CONCEPTO TÉCNICO SOBRE NECESIDAD DE ESTUDIOS DETALLADOS DE AMENAZA Y RIESGO POR FENOMENOS DE REMOCIÓN EN MASA DENTRO DEL TRÁMITE DE LICENCIA URBANÍSTICA	Código:	GPR-FT-10
		Versión:	04
		Fecha de revisión:	21/06/2011

1.1 CONCEPTO TÉCNICO No. CT:	CT-7502
1.2 ÁREA:	Análisis y Mitigación de Riesgos
1.3 COORDINACIÓN:	Estudios y Conceptos Técnicos
1.4 REFERENCIA CRUZADA RADICADO FOPAE:	2014ER5052
1.5 RESPUESTA OFICIAL No.	RO-71587

2.1 SOLICITANTE:	CURADURIA URBANA No 2.
2.2 PROYECTO:	Vivienda Unifamiliar
2.3 LOCALIDAD:	5. Usme
2.4 UPZ:	58. Comuneros
2.5 BARRIO O SECTOR CATASTRAL:	Sector Catastral Chuniza
2.6 DIRECCIÓN:	Carrera 1A Este No 90A - 24 Sur
2.7 CHIP:	AAA0025WCEP (*)
2.8 MANZANA CATASTRAL:	14
2.9 PREDIO CATASTRAL:	5
2.10 ÁREA (Ha):	0.0072 (**)
2.11 FECHA DE VISITA:	Mayo 8 de 2014

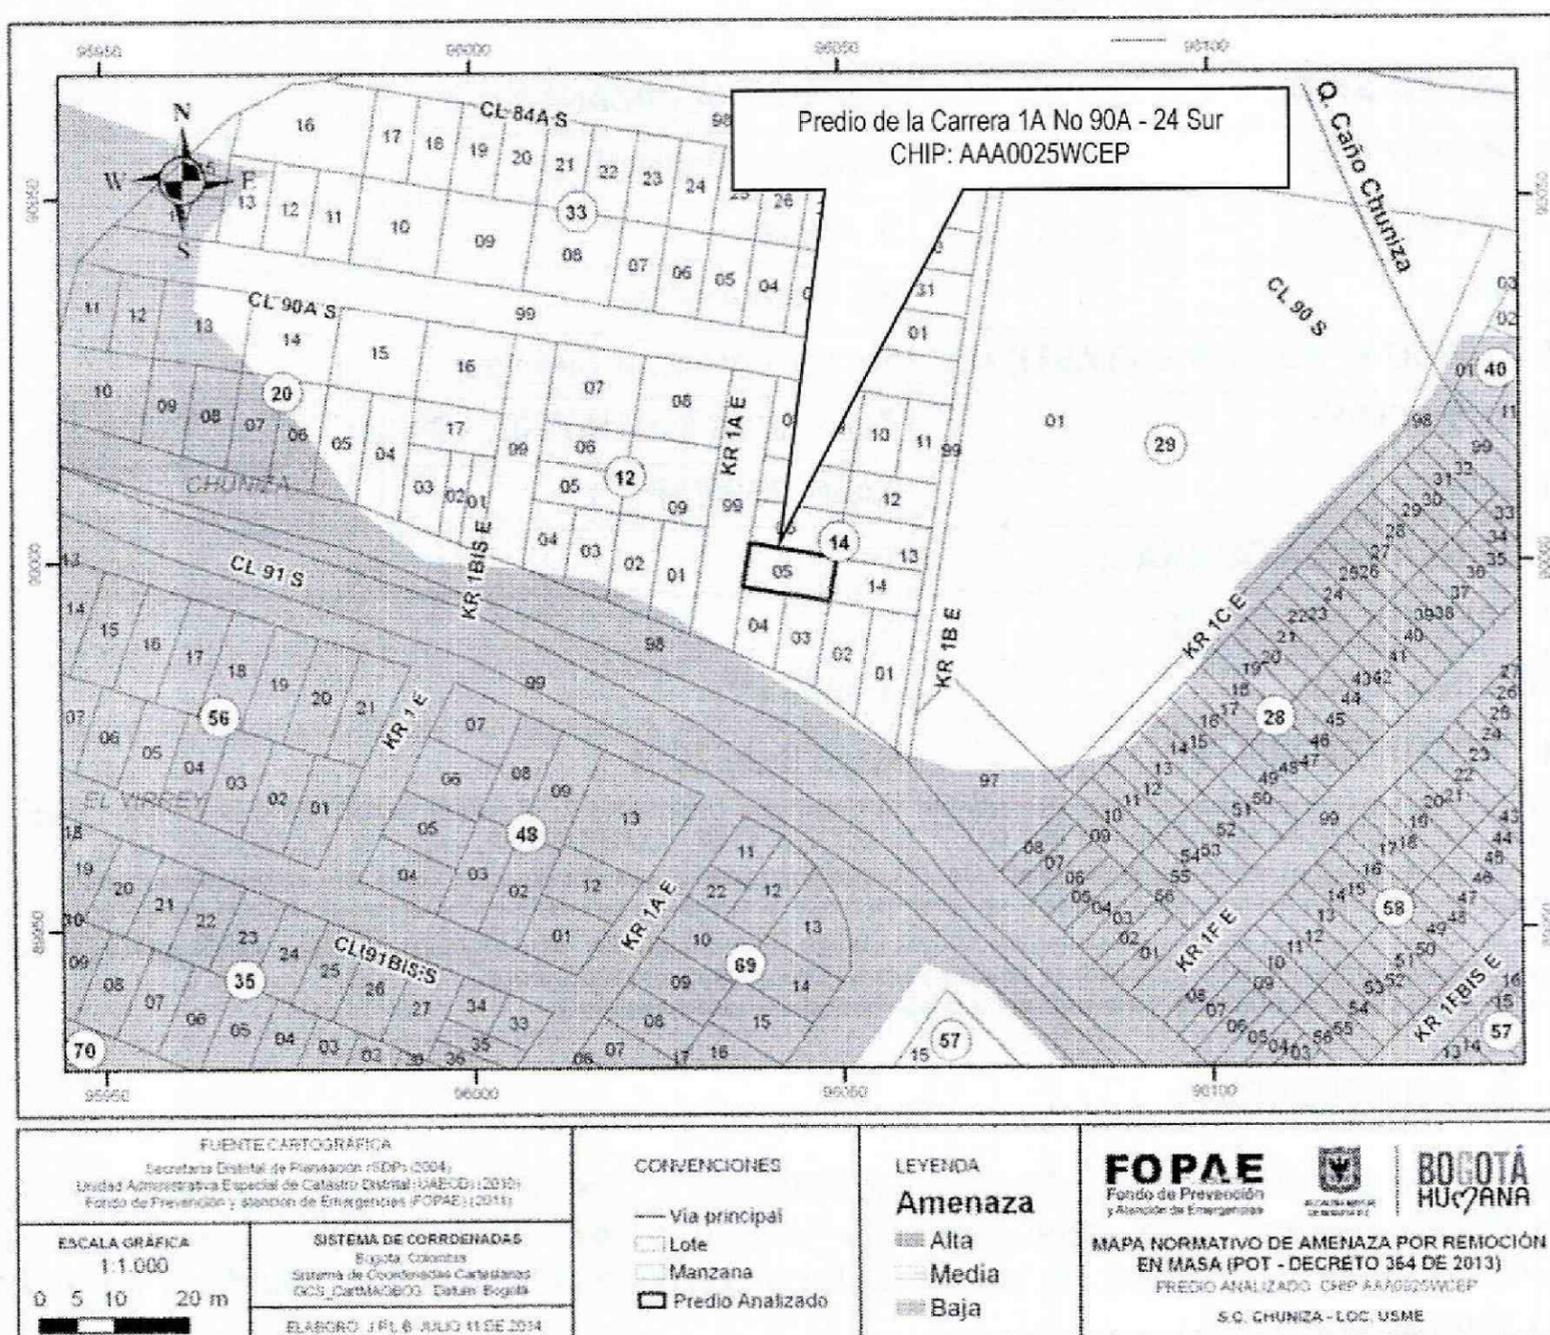
Conforme con el plano normativo de “Amenaza por Remoción en Masa” del Plan de Ordenamiento Territorial de Bogotá - POT, el sector donde se localiza el proyecto “Vivienda Unifamiliar” que se ubica en la Carrera 1A Este No 90A - 24 Sur del Sector Catastral Chuniza de la Localidad de Usme, se encuentra en una zona de **AMENAZA MEDIA** por procesos de remoción en masa (Figura 1).
